Mit den Beschlüssen vom 2. Juli 2013 (RB Nr. 608), 17. September 2013 (RB Nr. 865), 5. November 2013 (RB Nr. 1041) und 17. Dezember 2013 (RB Nr. 1259) genehmigte die Regierung in Tranchen die von der Gemeinde **Churwalden** am 27. September und 2. Oktober 2012 beschlossene Totalrevision der Ortsplanung.

Nutzungsplanung Portal Churwalden

2. Zonenplan und Genereller Gestaltungsplan 1:2000 Churwalden

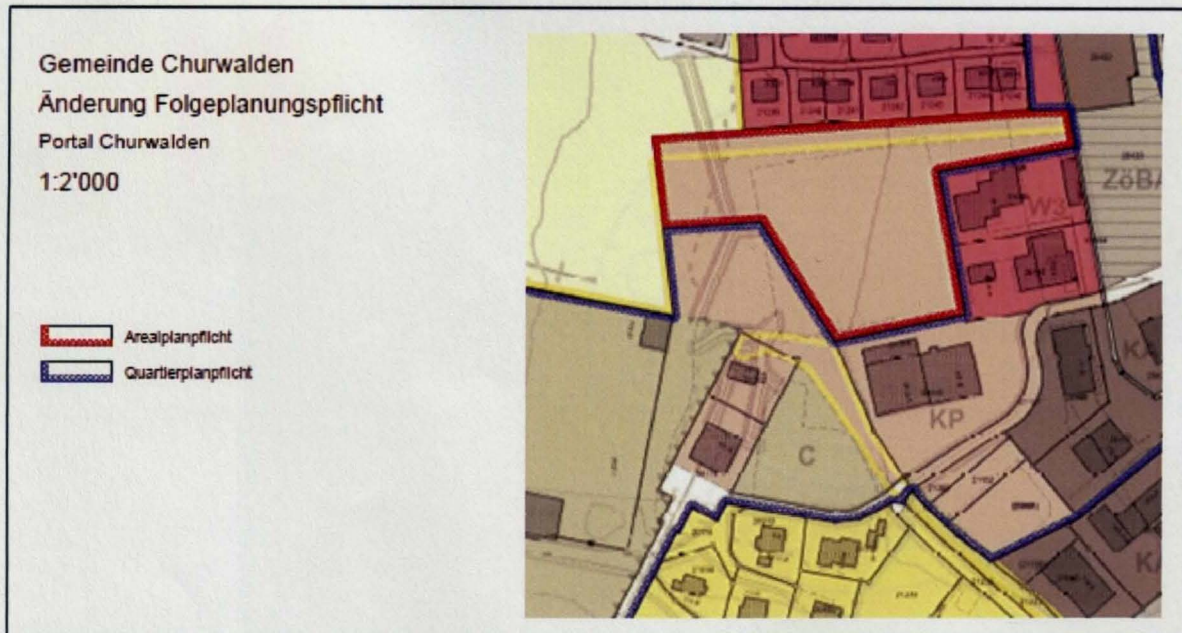
Im Dorfteil der Bergbahn-Talstation wurde grossflächig eine Quartierplanpflicht festgelegt, welche nebst der erwähnten Kernzone Portal auch weitere Zonen umfasst. Entsprechend dem Ausgang der Beschwerde PB 49/12 wird diese Quartierplanpflicht auf einer Teilfläche der Kernzone Portal – die Abgrenzung ergibt sich aus dem nachstehenden Ausschnitt aus dem Plan „Änderung Folgeplanungspflicht 1:2000“ – durch eine Arealplanpflicht ersetzt.

Durch diese Massnahme wird es möglich, die im Zonenschema (Art. 16 BauG) für die Kernzone Portal festgelegten Masse für die max. Fassadenhöhe, die max. Gesamthöhe und die Gebäudelänge lediglich als Richtwerte im Sinne von Art. 46 Abs. 2 Satz 3 KRG zu genehmigen. Die Festlegung der exakten grundeigentümergebundenen Werte erfolgt dann zu gegebener Zeit im Rahmen der Arealplanung, wo massgeschneiderte Gebäudeabmessungswerte bei Vorliegen eines Investors mit einer etwas konkreteren Projektidee unter Abwägung der Interessen des Investors einerseits und der Anliegen der benachbarten Beschwerdeführer festgelegt werden können.

2. Der **Zonenplan und Generelle Gestaltungsplan 1:2000 Churwalden** vom 27. September / 2. Oktober 2012 wird im Sinne der Erwägungen nunmehr auch bezüglich der **Kernzone Portal** samt der entsprechenden Quartierplanpflicht und Abgrenzung der Wintersportzone genehmigt, wobei entsprechend dem Ausgang der Beschwerde PB 49/12 die im betreffenden Gebiet festgelegte Quartierplanpflicht auf einer Teilfläche der Kernzone Portal – die Abgrenzung ergibt sich aus dem auf Seite 3 des vorliegenden Beschlusses abgebildeten Ausschnittes aus dem Plan „Änderung Folgeplanungspflicht 1:2000“ – durch eine Arealplanpflicht ersetzt wird.
